実用発電用原子炉及びその附属施設の位置、構造及び設備の基準に関する 規則の解釈等の一部改正案及びこれに対する意見募集の実施について —標準応答スペクトルの規制への取り入れ—

令和3年1月20日
原子力規制庁

实用発電用原子炉及びその附属施設の位置、構造及び設備の基準に関する規則の解釈等の一部改正について

基準地震動及び耐震設計方針に係る審査ガイドの一部改正について

図 地震基盤相当面における標準応答スペクトル

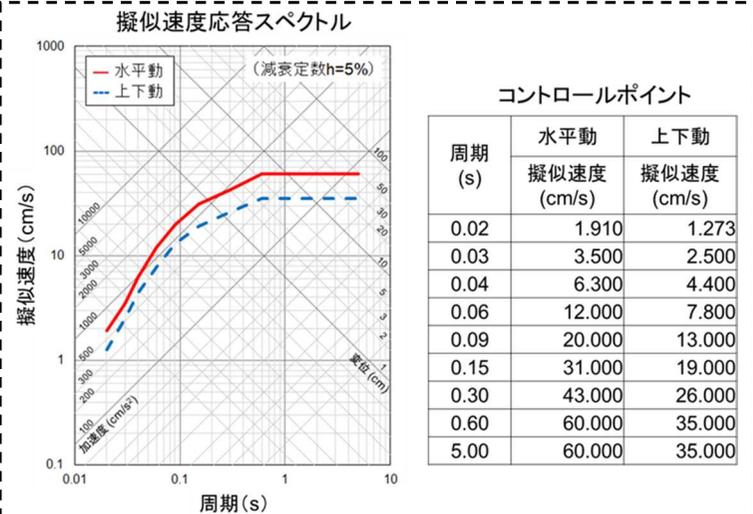
・ 震源近傍の多数の地震動記録に基づいて策定した地震基盤相当面（地震基盤からの地盤増幅率が小さく地震動としては地震基盤面と同等とみなすことができる地盤の解放面で、せん断波速度 $V_s = 2200 \text{ m/s}$ 以上の地層をいう。）における標準的な応答スペクトル（以下「標準応答スペクトル」という。）として次の図に示すもの

図 地震基盤相当面における標準応答スペクトル

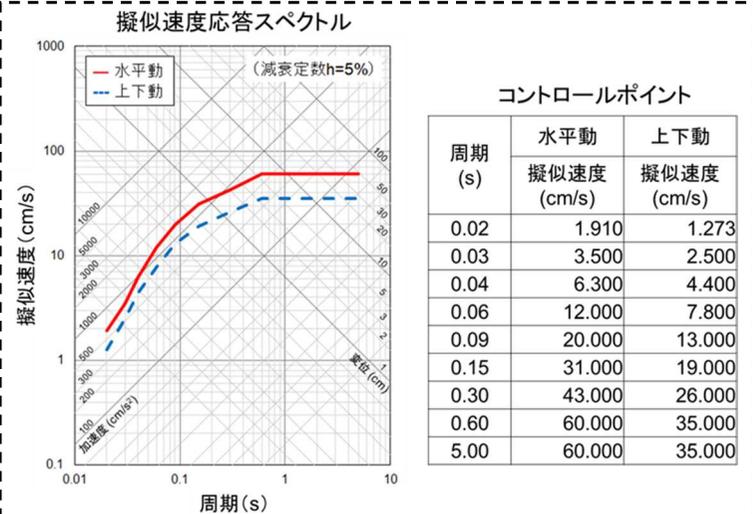
・ 震源近傍の多数の地震動記録に基づいて策定した地震基盤相当面（地震基盤からの地盤増幅率が小さく地震動としては地震基盤面と同等とみなすことができる地盤の解放面で、せん断波速度 $V_s = 2200 \text{ m/s}$ 以上の地層をいう。）における標準的な応答スペクトル（以下「標準応答スペクトル」という。）として次の図に示すもの

図 地震基盤相当面における標準応答スペクトル

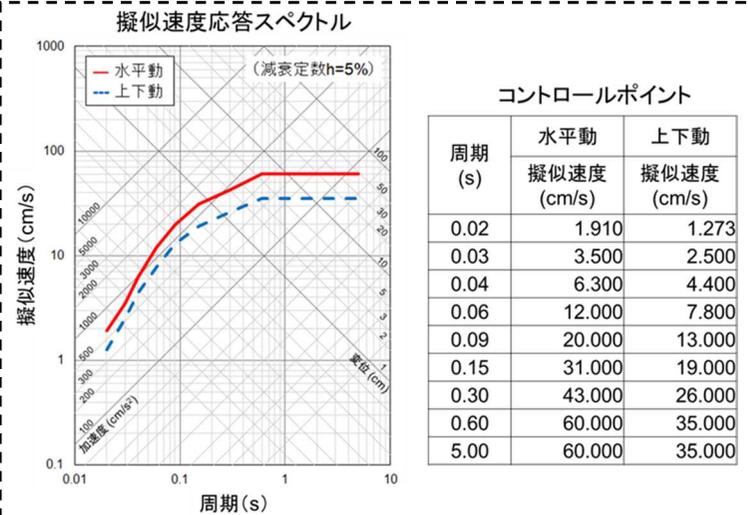
・ 震源近傍の多数の地震動記録に基づいて策定した地震基盤相当面（地震基盤からの地盤増幅率が小さく地震動としては地震基盤面と同等とみなすことができる地盤の解放面で、せん断波速度 $V_s = 2200 \text{ m/s}$ 以上の地層をいう。）における標準的な応答スペクトル（以下「標準応答スペクトル」という。）として次の図に示すもの

図-1 基準地震動の策定に係る審査フロー

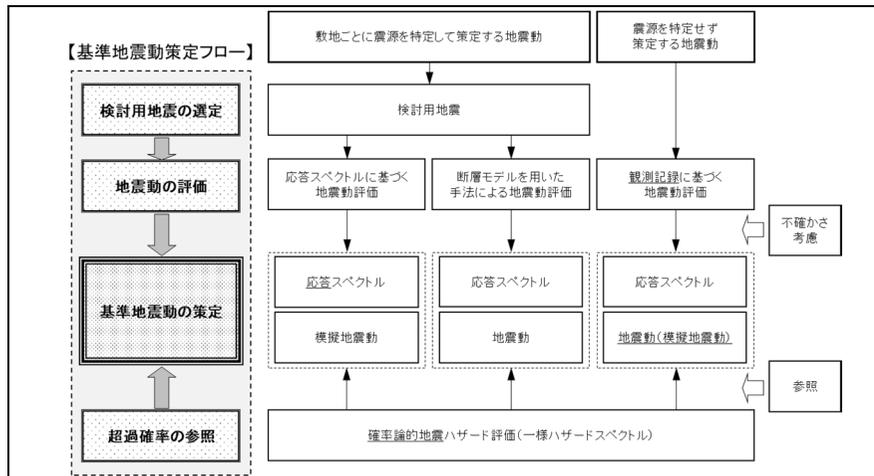
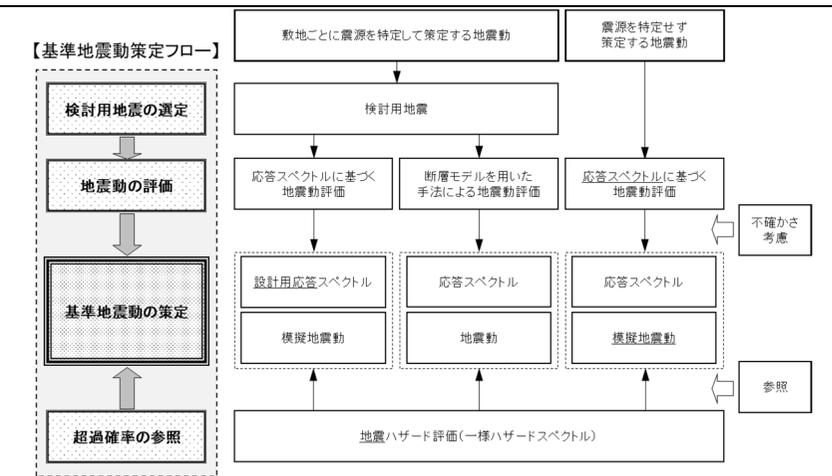
改 正 後	改 正 前
<p>I. 基準地震動</p> <p>1. 総則</p> <p>1.1 目的</p> <p>本ガイドは、発電用軽水型原子炉施設の設置許可段階の耐震設計方針に関わる審査において、審査官等が実用発電用原子炉及びその附属施設の位置、構造及び設備の基準に関する規則（平成 25 年原子力規制委員会規則第 5 号）並びに実用発電用原子炉及びその附属施設の位置、構造及び設備の基準に関する規則の解釈（原規技発第 1306193 号（平成 25 年 6 月 19 日原子力規制委員会決定）。以下「<u>許可基準解釈</u>」という。）の趣旨を十分踏まえ、基準地震動の妥当性を厳格に確認するために活用することを目的とする。</p> <p style="text-align: center;">基準地震動の策定に係る審査のフローを図-1 に示す。</p>	<p>I. 基準地震動</p> <p>1. 総則</p> <p>1.1 目的</p> <p>本ガイドは、発電用軽水型原子炉施設の設置許可段階の耐震設計方針に関わる審査において、審査官等が実用発電用原子炉及びその附属施設の位置、構造及び設備の基準に関する規則（平成 25 年原子力規制委員会規則第 5 号）並びに実用発電用原子炉及びその附属施設の位置、構造及び設備の基準に関する規則の解釈（原規技発第 1306193 号（平成 25 年 6 月 19 日原子力規制委員会決定））の趣旨を十分踏まえ、基準地震動の妥当性を厳格に確認するために活用することを目的とする。</p> <p style="text-align: center;">基準地震動の策定に係る審査のフローを図-1 に示す。</p>
